Auswertung der Öffentlichkeitsbeteiligung

Umgestaltung Spielplatz Berolinastraße 13,14

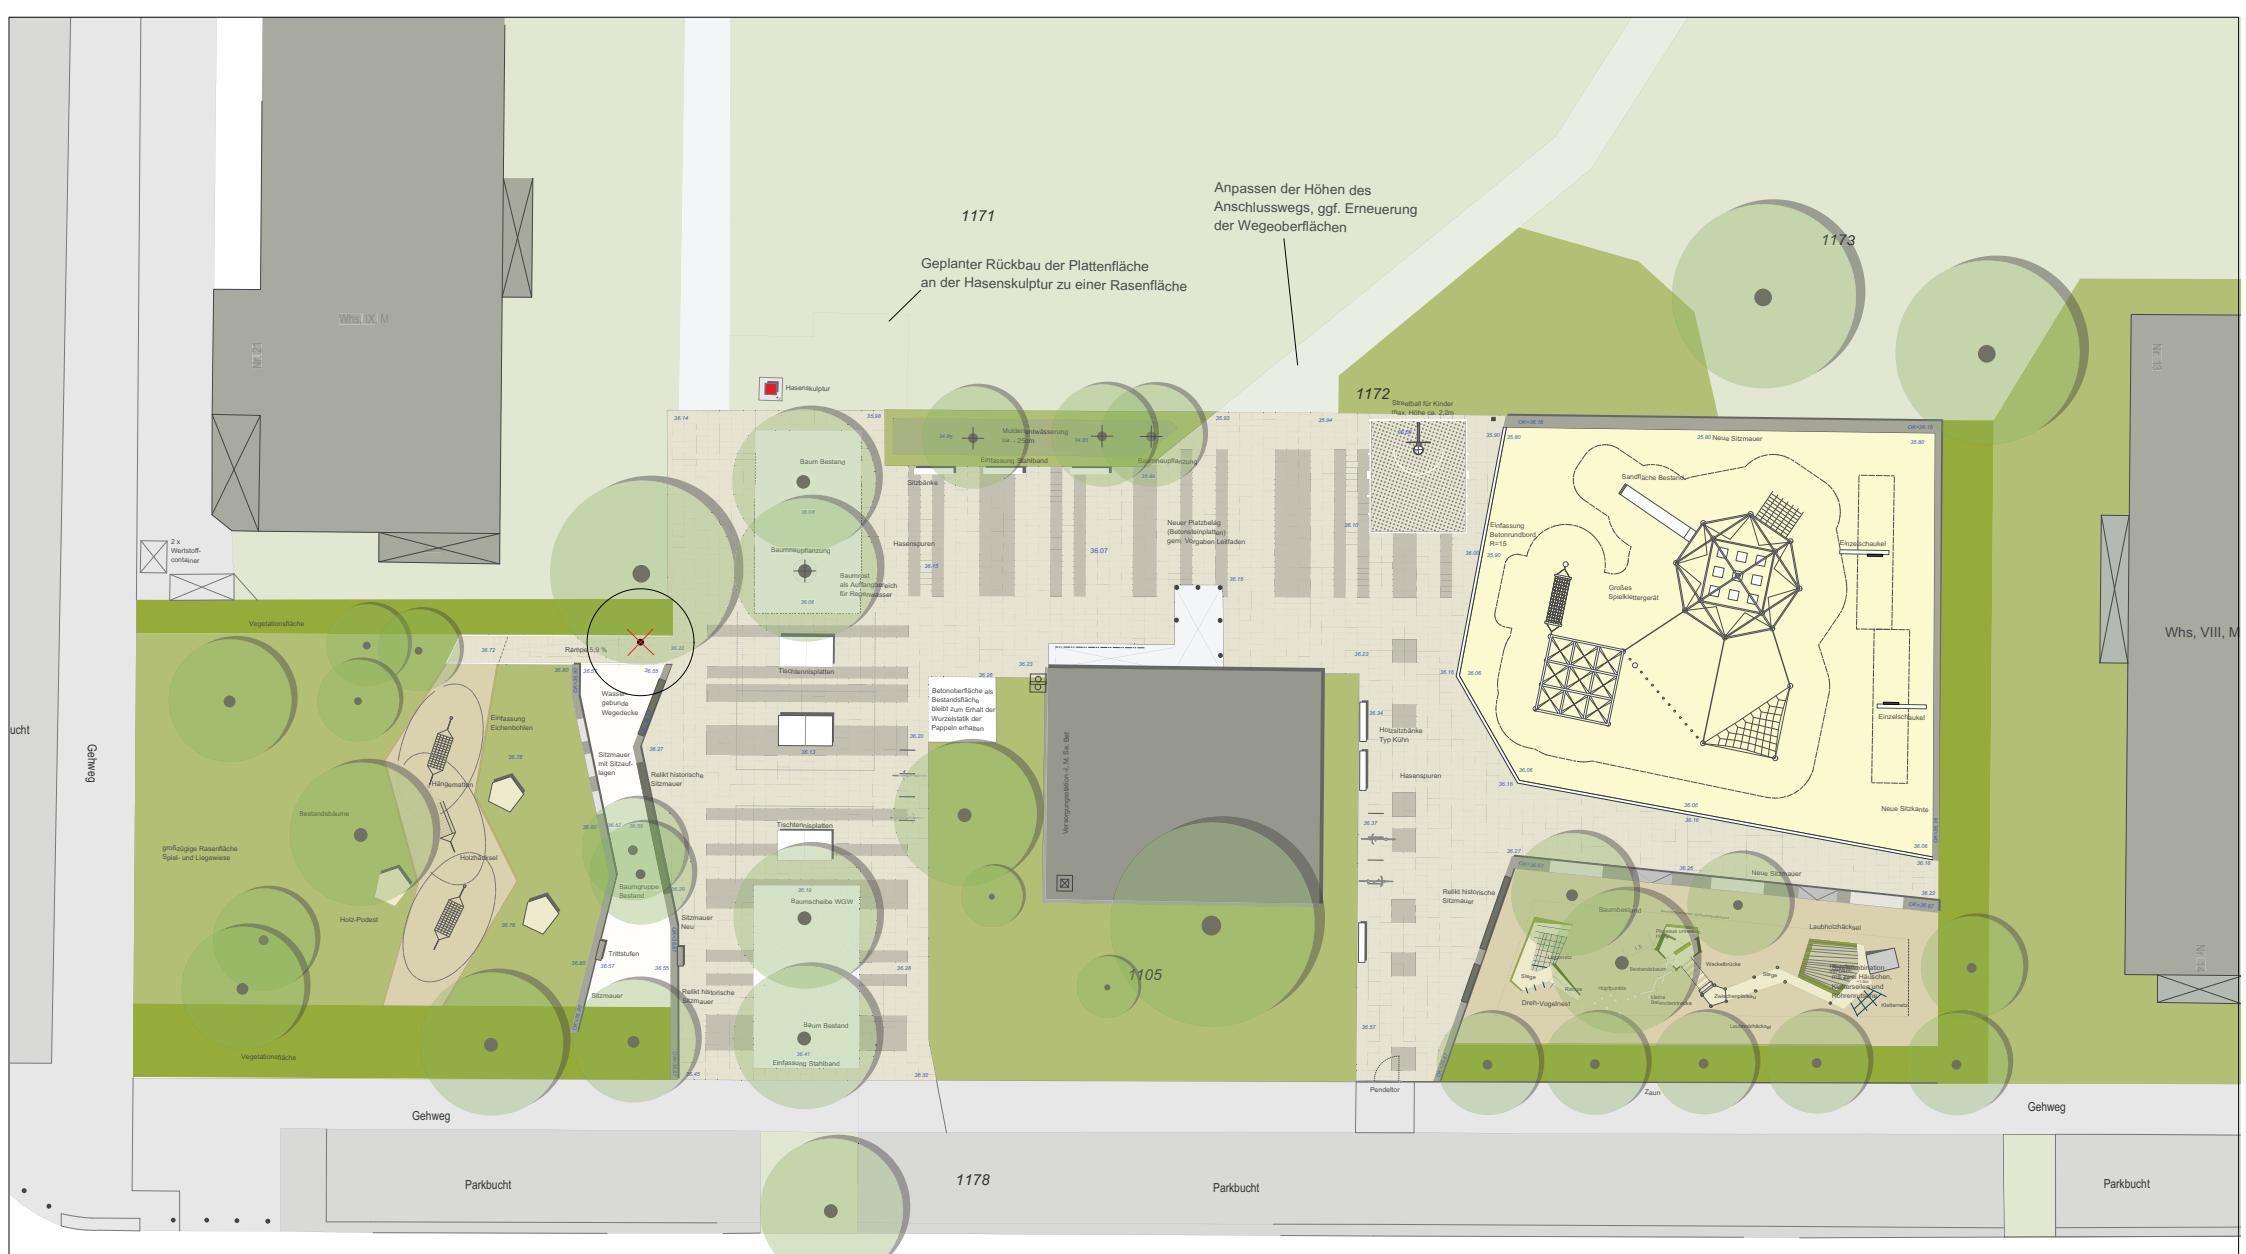
<p>06.12.20</p> <p>Der bietet ob seiner Größe natürlich mehr Möglichkeiten. Hier können Areale für kleinere und größere Kinder/Jugendliche gut getrennt werden.</p> <p>Variante 2 gefällt mir besser:</p> <p>die Tischtennisplatten sind m. E. besser platziert (etwas weiter vom Wohnhaus entfernt), die Ruhige Wiese 16 wird nicht von einem (unruhigen) Weg zerschnitten, allerdings sollte die Fläche Nr.15 ebenfalls eine ruhige Fläche sein, ohne Bewegungsangebot. Der Spielplatz ist so groß, dass man sich den Luxus einer ruhigen Ecke erlauben kann. In dieser Variante ist die Fläche für Streetball größer.</p>	<p>Angenommen, die Planung wird angepasst, der Bereich des ehem. Bolzplatzes wird ruhig gestaltet mit Sitzmöglichkeiten etc.</p>
<p>09.12.20</p> <p>Bei den vielen Spielmöglichkeiten finde ich zwei Tischtennisplatten ausreichend</p> <p>Bänke sollten mit unterschiedlichen Funktionen sein (mit und ohne Lehne)</p> <p>Fahrradabstellplätze fehlen in der Planung</p> <p>Aufstellen von Papierkörben bzw. Mülleimern</p> <p>Wie ist die Pflege der Grünanlagen gewährleistet?</p>	<p>Abgelehnt, Tischtennisplatten sprechen eine andere Altersgruppe an als die Spielelemente und erfreuen sich großer Beliebtheit.</p> <p>Ausreichend Fahrradabstellplätze und Papierkörbe werden in der Planung berücksichtigt.</p> <p>Alles, was geplant wird, wird auch durch das SGA gepflegt/gewartet etc.</p>

<p>08.12.20</p> <p>Ich bevorzuge Variante 1, hier wird die vorhandene klare geometrische Formgebung der Flächen genutzt, das passt zum Gebiet. Viele alte Elemente können einfach weiter verwendet werden, das spart Geld. Die Kletterstrecke benötigt man auf der Fläche alter Bolzplatz nicht, so etwas haben wir schon am Wasserspielplatz.</p> <ul style="list-style-type: none"> - Es ist von keiner Baumfällung die Rede, das kann man fast nicht glauben. Ich hoffe das ist korrekt. Es sollten Bestandsbäume und - Sträucher fachmännische Pflegemaßnahmen erhalten um lange vital bleiben zu können, dies sollte aus den Mitteln für Umbau bezahlt werden. Bodenverbesserung, Schnitt ggf. vergrößern der Baumscheiben bzw. Gestaltung der 	<p>Angenommen, die Kletterstrecke wird aus der Planung rausgenommen, um den Teil ruhiger zu gestalten.</p> <p>Es wird eine Baumfällungen geben, insgesamt werden 4 neue Bäume gepflanzt. Die Sträucher im östlichen</p>

<p>umliegenden Flächen mit Belägen, die das Wasser direkt versickern lassen.</p> <ul style="list-style-type: none"> - vorhandene Sträucher sollten weitestgehend erhalten bleiben, die sind gut eingewurzelt, Neupflanzungen von Sträuchern sollten gem. Biodiversität mit pflegearmen und anspruchslosen heimischen Blüh- und Fruchtsträuchern erfolgen z.B. Kornelkirsche, dornenlose Brombeeren, Johannisbeeren, Haselnüsse, da könnten die Kinder naschen. Keine Bodendecker, da kommen die Ratten weil Kinder immer Essenreste fallen lassen. - Die Durchwegung – alte Landsberger – sollte frei bleiben, dort steht der neue Baum zu nah. Der wird sicher beschädigt, denn Autos des SGA fahren auch diesen Weg. Man kann ihn evtl. auf die andere Seite der Wegeinmündung verschieben in die kleine Grünfläche - Sitzmauern sind im Vorschlag sind zu viele. Die Abgrenzung des Spielplatzes im Norden (5) durch eine Mauer ist unnötig. Dort liegen im Sommer gerne die Familien auf Decken im Schatten und sehen zu wie ihre Kinder spielen. Da dort der Bereich für Kleinkinder ist, sieht man die hinter einer Mauer nicht mehr gut wenn man liegt. - Es sollte im südlichen Spielplatzbereich weitere Kühn-Bänke geben, immer auf Mauern sitzen ist anstrengend, man möchte sich auch mal anlehnen. Die Sitzmauern dort könnten mit Holz belegt werden (analog Kühn-Bank), damit man nicht immer einen kalten Po hat. Nur nicht bei den Jugendlichen, die vermurksen das Holz. - Wo der Weg nördl. auf den Spielplatzbereich trifft, muss die Entwässerung geregelt werden. Ansonsten stehen die TT-Platten bei Regen in einem See. Der Gulli ist zu hoch. - an die Spielplatzeingänge sollten Fahrradbügel, ansonsten schließen die Leute die Fahrräder an die Bäume an. - Es muss verhindert werden, dass Radfahrer auf dem Weg „alte Landsberger“ über den Spielplatz rasen. Was durchaus gemacht wird. - Es muss neben den Sitzgelegenheiten ausreichen krähensichere Abfallkörbe geben - in den ruhigen Bereich auf der Fläche des alten Bolzplatzes könnte noch ein Vogeltränke gestellt werden vielleicht eine solche Schale mit einem dicken Stein drin 	<p>Eingangsbereich werden entfernt.</p> <p>Essbare, heimische Früchte werden in die Planung aufgenommen.</p> <p>Die Wegeverbindung Landsberger Allee bleibt erhalten. Der Eindruck der Baumkrone täuscht, der Weg ist weiterhin frei passierbar.</p> <p>Angenommen, es wird auf die Mauer Richtung Norden verzichtet (Variante 2)</p> <p>Kühn-Bänke (mit Lehne und ohne) sind verpflichtend.</p> <p>Die Entwässerung der Fläche muss auf dem Grundstück des SGA erfolgen. Die WBM wird den Anschluss entsprechend herstellen.</p> <p>Der Bezirk hat sich bewusst für einen kleineren Korb entschieden, um diesen Bereich für jüngere Kinder vorzuhalten. Der SP Mollstr.</p>

<ul style="list-style-type: none"> - es sollte zwei Basketballkörbe geben, einen für Kinder und einen normalen in Standardhöhe, viele größere Kinder und Jugendliche sitzen zu viel rum und sollten animiert werden sich zu bewegen, die benötigen einen normal hohen Korb. Manche Kinder wollen auch Korbwürfe üben, im Turnier muss man auf einen normalen Korb werfen können. Es sind keine Körbe im Gebiet verfügbar, ob der Bolzplatz Mollstr. 11 wieder welche erhält, weiß ich nicht. Hinter die Körbe sollte eine höhere Gitterabgrenzung, ansonsten muss man bei Fehlwürfen immer auf die U-Station um die Bälle zu holen - es sollte ein Beleuchtungskonzept mit insektenfreundlicher Beleuchtung geben (SE/ST-Lampen, Verwendung vollständig gekapselte Lampengehäuse gegen das Eindringen von Insekten), es muss nicht die ganze Nacht an sein, aber im Winter ist es ab 16.00 Uhr dunkel und es ist gruselig dort durchzugehen (evtl. Rücksprache mit Polizei wie man Sicherheitsgefühl stärken kann) da könnten die Leuchten wenigstens bei Bewegung angehen. Im Moment bringen die Leute Baustrahler mit um am späten Nachmittag TT zu spielen. - Aufmalen auf Beton ist vielleicht nicht so haltbar, durch den vielen Sand neben den Spielflächen und das Rennen der Kids schleift sich das vielleicht schnell ab - Es wäre wünschenswert, wenn die Vattenfallstation auch „aufgehübscht“ werden könnte. Vielleicht kann Vattenfall überredet werden, die wenigstens mit gutem Graffiti an die Umgebung anzupassen? 	<p>8-11 erhält auch Basketballkörbe in Standardhöhe.</p> <p>Beleuchtung in öffentliche Grünanlagen ist bezirksübergreifend nicht vorgesehen.</p> <p>Es wird entsprechendes Material /Farbe genutzt (wie auch bei Fahrbahnmarkierungen). Diese ist sehr haltbar.</p> <p>Anfrage an Vattenfall läuft.</p>

Mein Berlin – Allgemein	Kommentar
<p>26.11.20</p> <p>Das Märchen von Hase und Igel hat bekanntlich zwei (!) Igel, d.h. bitte auch zwei Igelskulpturen. Zum Schutz vor Buntmetalldieben nicht aus Bronze! Da nur der Hase gelaufen ist, müssen es Hasenspuren sein. In Abstimmung mit Vattenfall sollte die Fernwärmestation aufgehübscht oder zumindest hinter Hecken versteckt werden. An der Kletterspinne befindet sich mindestens eine Stelle, die provisorisch mit Klebeband repariert wurde. Bitte defekte Seile austauschen.</p>	<p>Aufgrund von Urheberrechtsfragen musste das Thema „Hase und Igel“ fallen gelassen werden. Kontakt mit Vattenfall wurde hergestellt. Abstimmungen hierzu laufen.</p>

28.11.20	Wie verläuft eigentlich der Weg über den Spielplatz in Weiterführung des schrägen Wegs, der von der Charlotte-Pfeffer-Schule zum Haus der Gesundheit führen soll (ehem. Landsberger Straße)? Könnte sein Verlauf nicht mit der Hasenspur markiert werden, wobei eine Igelskulptur dort aufgestellt wird, wo der schräge Weg auf der Spielplatz trifft, und eine zweite Igelskulptur, wo der Weg wieder den Spielplatz in Richtung Haus der Gesundheit verlässt und auf öffentliches Straßenland trifft? Der Hase müsste dann so versetzt werden, dass er ungefähr auf der Hälfte des über den Spielplatz führenden Wegabschnitts steht	Obsolet. Siehe oben.
	<i>Mein Berlin - Variante 1</i>	
	<i>Mein Berlin - Variante 2</i>

30.11.20	<p>Hallo, über die drei Tischtennisplatten freuen wir uns sehr, sie sind beim künftigen und vorhersehbaren Zuwachs an auch jungen Familien unbedingt nötig! Gut wäre auch, wenn bei den Platten auch eine Straßenleuchte oder eine sonstige Lichtquelle stünde - so könnte man die Platten auch in den Abendstunden nutzen. Die Nutzung der öffentlichen Räume unter freiem Himmel hat zu Corona-Zeiten zugenommen, mit ein bisschen Nachhelfen (wie zB das genannte Licht) könnte man diese Tendenz auch über die Pandemie hinausgehend weiter unterstützen. Auf dem jetzigen Bolzplatz könnte auch ein Basketballkorb stehen, dachten wir immer - und sind froh, dass das in der Planung, zwar anderswo, aber vorgesehen ist. Wir haben uns gefragt, ob der Zusammenhang zwischen Hase und Igel bei dieser Entfernung der beiden wirklich klar wird - und wie sichtbar die Fußspuren am Ende sind, wenn Laub, Schlamm usw. drauf liegen. Daher evtl. kleinerer Abstand zwischen den beiden. Es ist schade, dass Vattenfall nicht flexibler ist, dieser anscheinend unveränderbarer und nicht anderweitig nutzbarer graue Block in der Mitte ist ein ästhetischer Störfaktor. Ansonsten ist unser klarer Favorit: Variante 2! Danke fürs Gefragt-Werden, beste Grüße, Agnes Simon</p>	<p>Beleuchtung in öffentliche Grünanlagen wird bezirksübergreifend nicht installiert.</p> <p>Aufgrund von Urheberrechtsfragen musste das Thema „Hase und Igel“ fallen gelassen werden.</p>

10.12.20	<p>Die Igelskulptur findet mein Sohn (4 Jahre) ganz großartig. Allerdings fragt er sich, warum dort Fuchspuren auf dem Boden sein sollen. Es ist doch ein Haase der zum Igel rennt? Er ist froh das die blauen Kletterkometen bleiben. Die Hüpfpodeste und die Holzpodeste gefallen ihm gut. Ich finde es gut, dass die kleineren Kinder auch eine Möglichkeit zum Klettern und Rutschen haben. Das Sportangebot Tischtennis und Streetball ist auch toll. Mein Sohn möchte gern beim Aufbau der Holzelemente mitmachen. Ist dies möglich? Variante 2 gefällt uns auch besser als das Klassische Raster.</p>	<p>Es sind keine Fuchsspuren geplant.</p> <p>Beteiligung der Kinder im Bauprozess wird geprüft.</p>
----------	---	---

Vor-Ort-Büro - Briefkasten	
Schön, wäre es die alte Landberger Alle als Sichtachse wiederzubeleben, z.B. durch die Wegeführung	Eine Betonung der ehem. Landsberger Allee ist nicht geplant, die Wegeverbindung bleibt aber weiterhin bestehen.
Variante 2 mit den Sandspielelementen für jüngere Kinder. Es gibt kaum Spielplätze für sowohl junge als auch ältere Kinder, da war es für uns als Familie immer eine Herausforderung die Geschwister mit größerem Altersunterschied glücklich zu machen	
Die schräge Durchwegung des gesamten Areals muss unbedingt erhalten bleiben! Sie wird täglich von vielen Fußgängern auf dem Wege zum Alex genutzt. Der Spielplatz kann auch etwas kleiner werden als vorgesehen.	Die Wegeverbindung bleibt erhalten.
Mir gefällt Variante 2 besser. Allerdings fehlt der Bolzplatz	
Die Hasensäule bleibt ja ohnehin wie sie ist. Das ist wichtig! Die Tischtennisplatten sind sehr gut – könnten vllt versetzt werden. Den Bolzplatz finde ich auch gut! Der Boden müsste nur gemacht werden – aber sonst ok! Die Metallgitter sind ein gutes und schönes Relikt aus der DDR-Zeit.

Trampoline und schaukeln!!	Schaukeln werden in den Plan aufgenommen.
Outdoor-Fitness-Geräte!	Der SP Holzmarktstraße / Ifflandstraße wird im Jahr 2021 mit einer umfangreichen Calisthenics

Das Bezirksamt verfolgt auf Grundlage der Öffentlichkeitsbeteiligung die Variante 2 („neue Formen“) weiter. Einige weitere Anpassungen wurden zudem eingearbeitet
